改善箇所説明図

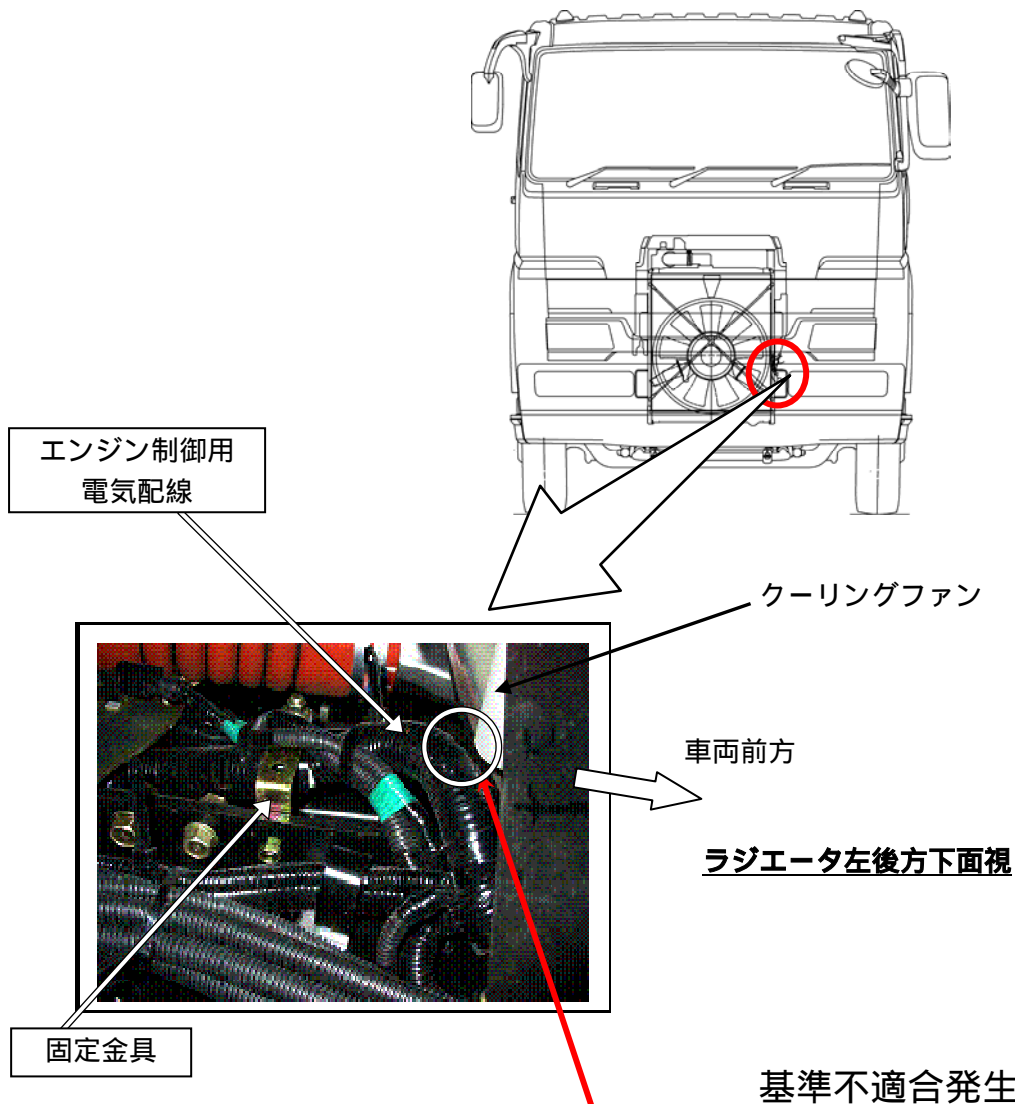
エンジン制御用電気配線の取り回しが不適切なため、クーリングファンと干渉するものがある。
そのため、そのままの状態で使用を続けると、車両走行時の振動等により電気配線が損傷し、エンジン制御ランプが点灯して回転が上がらなくなる、又は、回転が不安定となり、最悪の場合、原動機が停止（再始動不可）するおそれがある。

全車両、電気配線の固定金具を対策品と交換すると共に、取り回しを変更する。
なお、電気配線が損傷している場合には、補修する。

注：□ は、交換または補修部品を示す。
